PROJET DE CENTRALE SOLAIRE PHOTOVOLTAÏQUE AU SOL

Langeron (58)

Mémoire en réponse

Objet : Préambule de la réponse à l'avis de la MRAe – Projet photovoltaïque Langeron

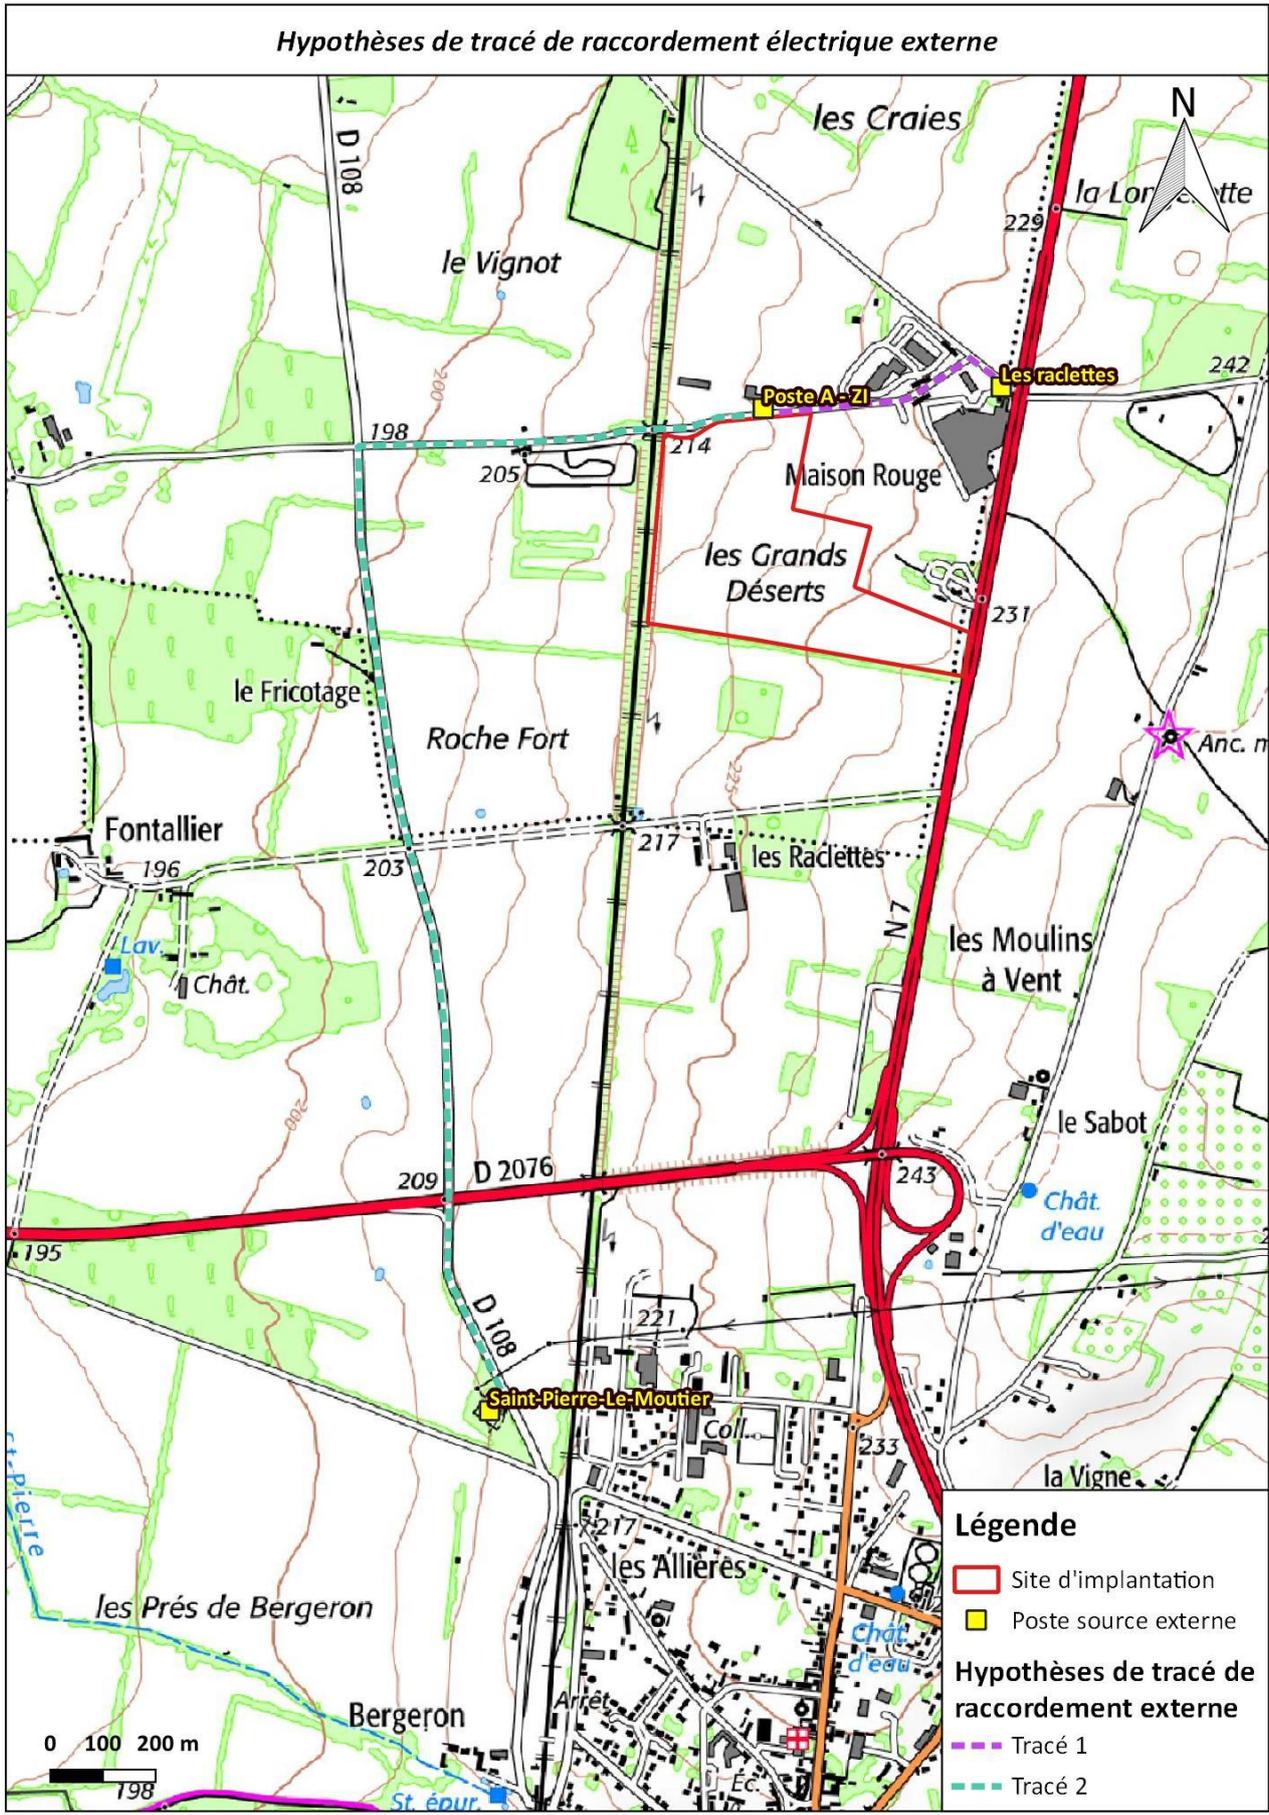
La MRAe recommande de compléter le dossier avec des informations sur le scénario probable de raccordement et, le cas échéant, des mesures E, R, C qui seraient à mettre en œuvre.

Des hypothèses de tracé de raccordement au réseau public sont toutefois proposées pour illustrer le chemin pris par le raccordement.

Les hypothèses prévoient des raccordements :

- Au poste électrique implanté sur la zone industrielle au nord du site
- Au poste « Les raclettes »
- Au poste source de Saint-Pierre-le-Moûtier, à 2,6 km du site d'étude.

Bien que la première option de raccordement soit la plus optimale d'un point de vue logistique et environnemental, les deux autres options sont très peu impactantes pour l'environnement.

En effet, un raccordement au poste « Les raclettes » ou au poste source de Saint-Pierre-le-Moûtier entraînera la création d'une tranchée en bord de route (bande enherbée) qui sera par la suite rebouchée après l'enterrement du réseau. Quelle que soit l'option de raccordement, aucune haie ou aucun habitat d'intérêt communautaire ne sera détruit ou détérioré lors de ces travaux. Par conséquent, il est possible de statuer à un impact négligeable du raccordement électrique du projet.

Les différents tracés de raccordement sont présentés en page suivante. Pour rappel, les câbles de raccordement au réseaux public seront enterrés, à l'instar du raccordement électrique interne. Par conséquent, une fois installés, les tranchées de câbles sont recouvertes de terre. Aucun impact du raccordement au réseau public n'est recensé une fois les travaux terminés.

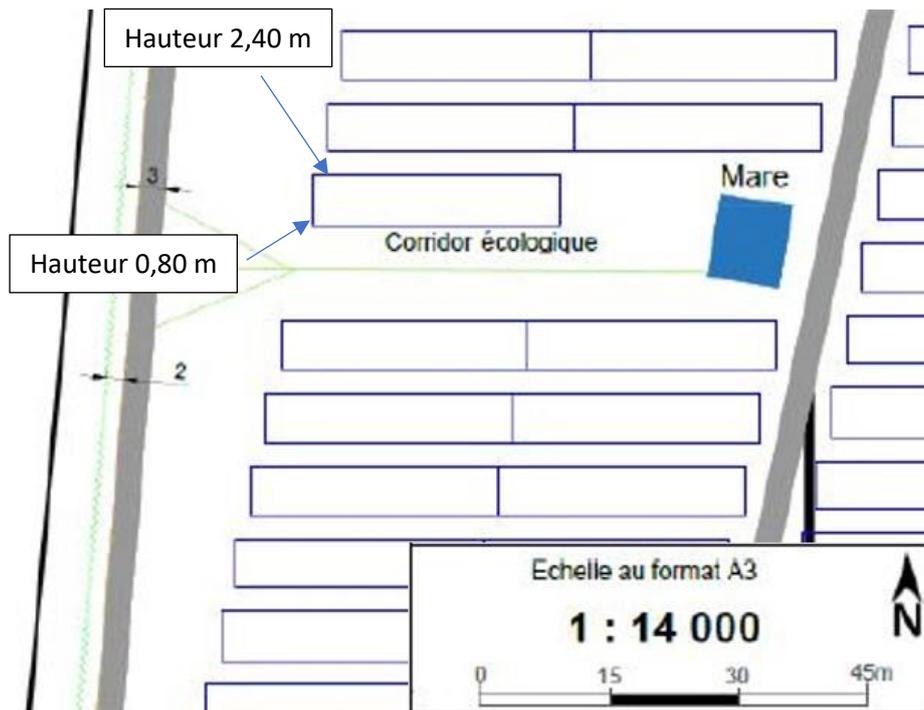
La MRAe recommande de prévoir aussi des mesures d'élimination de la Renouée.

La renouée du Japon est une plante invasive qu'il est presque impossible d'éradiquer. Les différents retours d'expérience mettent en avant une limitation de la propagation de la plante. Les différentes méthodes ont un point commun qui est l'épuisement des rhizomes. Plusieurs moyens d'y parvenir :

- La fauche très régulière (6 à 8 fois par an) des tiges à quelques centimètres du sol, avec ramassage de tous les résidus de fauche, export et incinération de ces derniers ;
- Pâturage via des moutons ou des chèvres ;
- Casser les tiges sur pied avec export et incinération des résidus ;
- Fauche puis recouvrir d'un géotextile pour empêcher la plante de voir le soleil (pendant au moins 3 ans) et mettre en place une compétition spécifique avec des arbustes sur les stations.

Le point commun de toutes ces mesures est la mise en place d'un suivi régulier du développement et de la gestion de la plante sur le site.

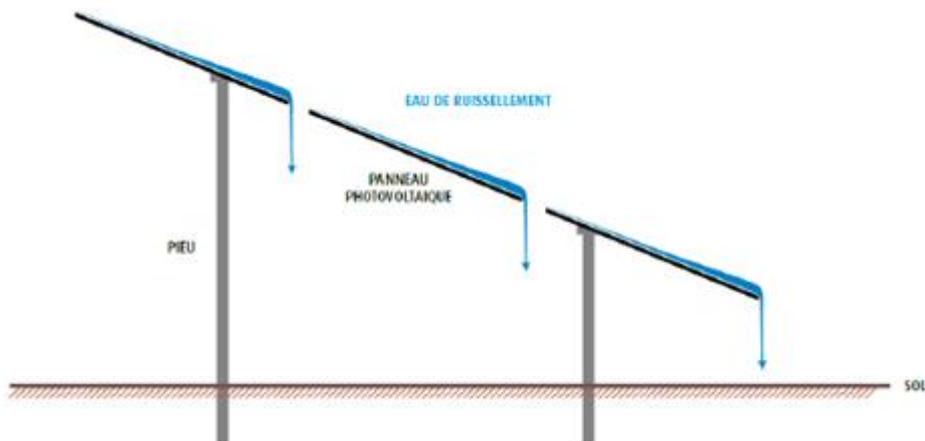
La MRAe recommande de proposer des mesures supplémentaires localisées pour éviter la destruction des individus lors des travaux, par exemple la mise en place de barrières à amphibiens.

La prise en compte d'un périmètre de 10 mètres autour de la mare est justifiée dans le cas d'installations remettant en question l'exposition de la masse d'eau. Il s'agit là d'une distance donnée de façon standard. Dans le cas du projet de Langeron, les panneaux seront orientés Sud, avec des distances aux modules permettant de garantir une incidence non significative sur les conditions d'ensoleillement de la mare. La Mare sera à plus de 15m du module le plus proche à l'Ouest et à plus de 8m du module le plus proche à l'Est.

Par ailleurs avec cette orientation, les modules orientés vers le sud ne constituent pas un mur. Leur inclinaison implique un ombrage porté de 2,40m à 0,80 m. Ainsi, aucune incidence significative sur les conditions d'ensoleillement de la masse d'eau n'est envisagée.

Il n'est pas préconisé l'installation de barrière à amphibiens dans le cadre de ce projet. Cette barrière physique n'est pas adaptée à un chantier de cette ampleur car la mortalité possible sur le chantier est faible et se fait inévitablement dépasser par une surmortalité liée à la canalisation des flux (prédation, le blocage inévitable d'individus sur la zone de chantier, impossibilité des individus de rallier leur site de reproduction). Or la stratégie de reproduction des amphibiens est une stratégie basée sur la quantité d'individus.

Ce type de mesure n'est justifiée que quand la mortalité du chantier est susceptible d'induire une incidence significative sur le nombre d'individus adultes (infrastructures linéaires avec un fort trafic (route, chantier de voiries / LGV, chantier avec terrassements lourds en période de ralliement des sites de reproduction, chantiers nocturnes),

Les chantiers de terrassement ne seront pas réalisés en période sensibles (à partir d'octobre). Si les travaux autres doivent commencer en période défavorable pour les espèces (dont les amphibiens), une levée de contrainte sera réalisée un écologue.

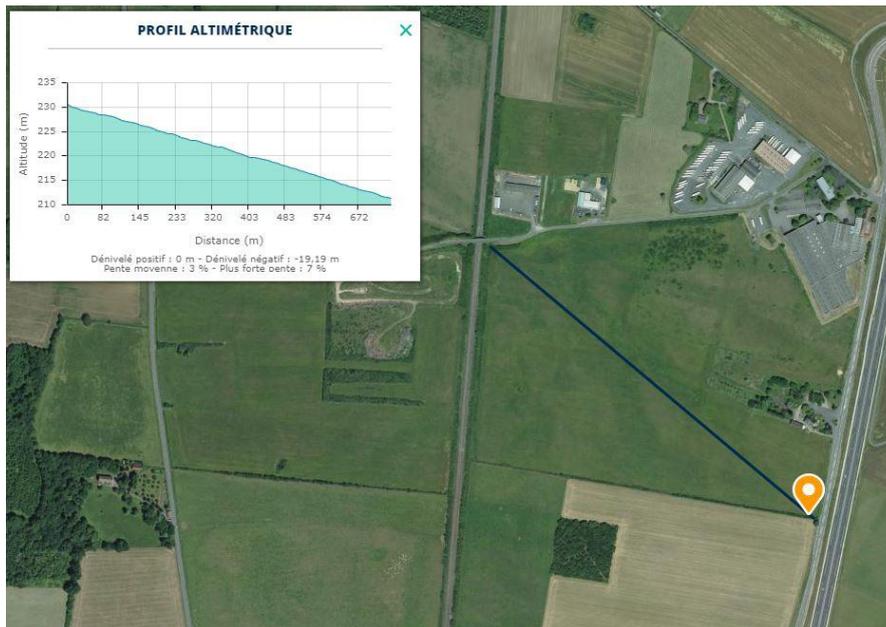
La MRAe recommande de compléter l'analyse des effets induits par la modification du ruissellement et de l'infiltration des eaux et de prévoir les mesures ERC et de gestion ultérieure afin de garantir le maintien et la pérennité fonctionnelle des milieux humides.

La mise en place d'une centrale photovoltaïque entraîne une légère imperméabilisation des sols, liée à la mise en place des postes de transformations et de livraison. La voirie stabilisée traversant le site sera composée de cailloux compactés et n'imperméabilisera pas le sol. Les fondations de types pieux battus seront mis en place pour le projet de Langeron.

Les panneaux eux-mêmes ne représentent pas une surface imperméabilisée, puisque l'eau ruisselée peut se répandre et s'infiltrer en dessous de leur surface. Au niveau des structures de panneaux, un espace d'environ 2 cm est laissé en pourtour de chaque panneau photovoltaïque. Le montage des modules ménageant des espaces entre chacun d'entre eux réduit fortement le risque d'érosion. En effet, la pluie tombant sur les panneaux s'écoulera au sol, aux pieds des panneaux d'une hauteur minimale de 40 cm par rapport au sol.

L'utilisation des pieux battus ne va pas entraver le trajet de l'eau pour alimenter la zone humide car l'influence des supports sur le ruissellement n'aura qu'une portée que de l'ordre de quelques cm voir au plus une dizaine de cm en fonction de la vitesse de ruissellement. De plus les tranchées de raccordement vont être bouchées après l'installation du réseau électrique. Ces deux points sont les garants d'une bonne circulation de l'eau sur le site et du maintien de l'alimentation en eau de la zone humide présente le long du fossé routier.

Enfin la pente ne sera pas modifiée ce qui garantit l'alimentation en eau de la Zone humide.

Il peut être proposé un contrôle à la fin de la construction du parc pour vérifier que les tranchées sont correctement bouchées et que le compactage du sol soit équivalent au sol limitrophe.
